Rapport de contrôle d'installations électriques à basse et à très basse tension

RÉF. 31/2025/122454/D01:1

DATE DU CONTRÔLE 29/10/2025 (10:50 - 12:26) **AGENT VISITEUR** Regis Goma
ADRESSE DU CONTRÔLE Chaussée Charlemagne 61 - 4890 Thimister-Clermont **TYPE DE CONTRÔLE** Visite de contrôle vente ancienne installation (8.4.2)

Croquis de position élémentaire et descriptif sommaire des tableaux

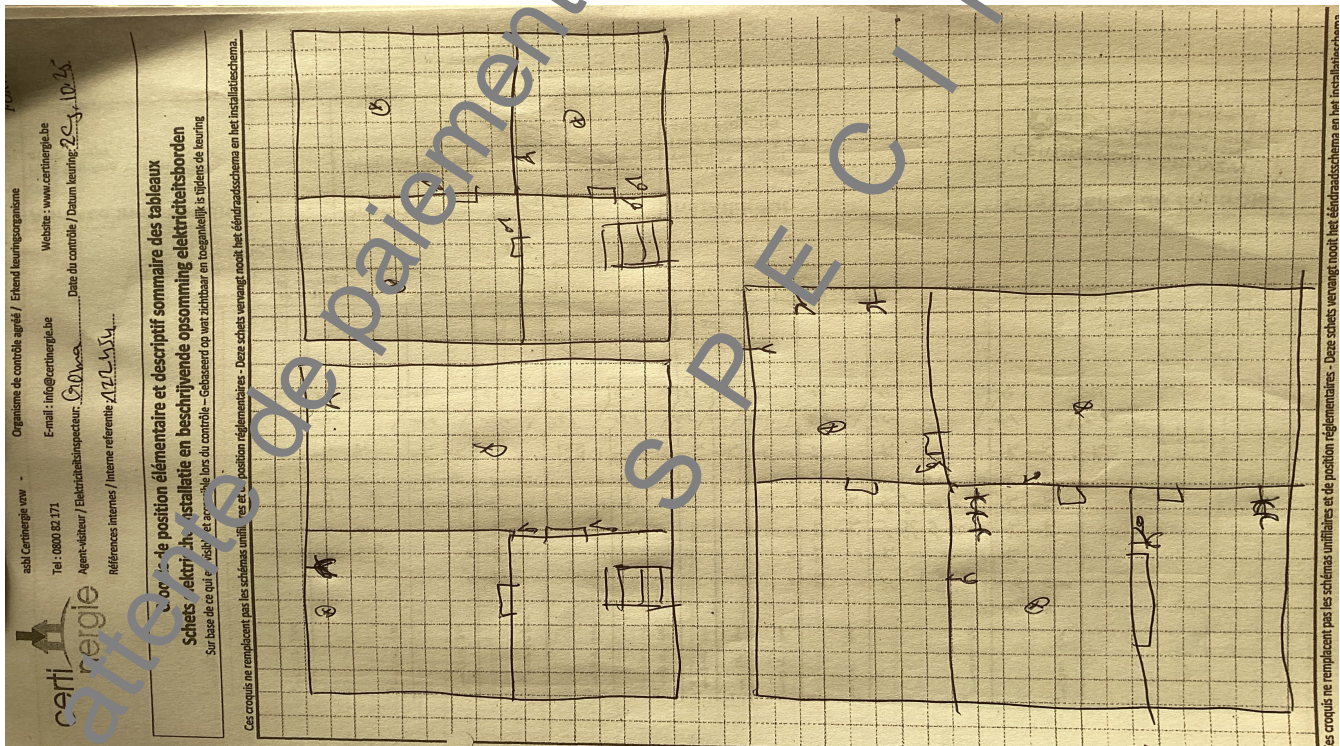
Le ou les socles de prise en défaut sont localisés dans la salle de bain

- La résistance de dispersion de la prise de terre n'a pas pu être mesurée car le sectionneur de terre n'était pas accessible, était cassé ou absent ou n'a pas pu être ouvert (écroux oxydés ou autre). - 5.4.3.5.;5.1.5.

- La tension d'alimentation n'est pas indiquée clairement de manière apparente sur chaque tableau de répartition et de manoeuvre. - 3.1.3.3.a
- Les circuits, les appareils de coupure et/ou les dispositifs de protection ne sont pas repérés de manière claire et visible. - 3.1.3.

- Le tableau n'a pas de paroi arrière. - 5.3.5.1.
- Des dispositifs de protection à courant différentiel-résiduel ne sont pas du type A, et/ou celui qui est placé en tête de l'installation n'a pas une intensité nominale d'au moins 40A. - 4.2.4.3.;5.1.3.3.;5.3.5.3.;8.2.1.;8.2.2.

- Le sectionneur de terre n'est pas conforme ou est absent. - 5.4.3.5.
- Les schémas unifilaires et/ou plans de position ne sont pas présents. - 3.1.2.;6.4.6.;6.5.7.;9.1.2.

- DPCDR (différentiel) de tête n'est pas complète par des dispositifs de protection à haute sensibilité - 4.2.4.3.b
- Des socles de prise de courant qui ne comportent pas de contact de terre ne sont pas protégés par un dispositif de protection à courant différentiel résiduel à haute ou très haute sensibilité - 4.2.4.3.b

- Nous ne pouvons pas exclure qu'au dépôt des schémas il puisse y avoir d'autres infractions.
- Les plans et schémas seront à adapter en fonction des travaux de mise en conformité qui seront réalisés.
- Lors du prochain contrôle, un accès aux liaisons équipotentielles principales (compteur d'eau, de gaz, chaufferie) devra être fourni.
- Lors d'une rénovation de l'installation électrique, les dérogations pourraient ne plus être appliquées.
- Il faudra prévoir une prise de terre individuelle à l'installation après la vente.
- Les schémas unifilaires et plans de position doivent renseigner l'adresse de l'installation, les coordonnées du responsable des travaux et du propriétaire. Ces derniers doivent signer et dater ces schémas.
- Il faut prévoir les accessoires de scellée du dispositif différentiel de tête.
